Изменение положения шланга радиатора системы охлаждения на моделях Can-Am ATV Outlander X mr, 2011 модельного года

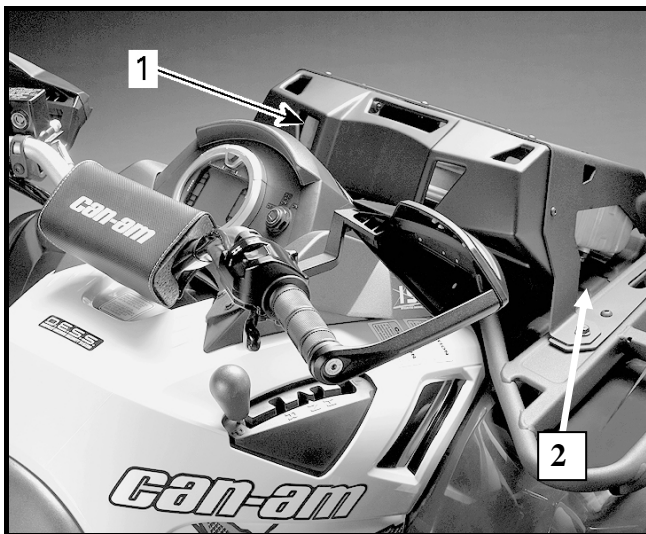
На ограниченном количестве мотовездеходов Can-Am ATV Outlander 800R X mr шланг радиатора системы охлаждения может быть проложен неправильно и касаться резьбовой части болта крепления радиатора.

- Проверьте находящиеся у Вас мотовездеходы на предмет необходимости проведения проверки согласно указанному ниже списку VIN.
- Проведите осмотр всех указанных мотовездеходов на этапе выполнения предпродажной подготовки, следуйте описанным ниже указаниям.
- Если требующий проведения проверки мотовездеход уже был продан, выполните осмотр на первом регламентированном техническом обслуживании (ТО-1), следуйте описанным ниже указаниям.

1 – радиатор
2 – место контроля положения шланга

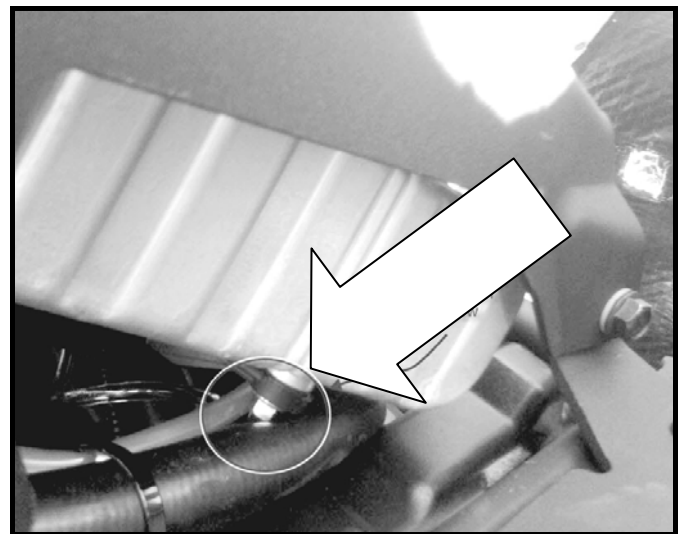
- С правой стороны по ходу движения проходит шланг системы охлаждения.
- Проверьте его правильное положение: шланг не должен касаться болта крепления радиатора.
- Если наблюдается иное, сместите шланг по направлению к продольной оси мото-вездехода. Шланг не должен касаться болта крепления радиатора.

Сместите шланг внутрь. Шланг не должен касаться болта.
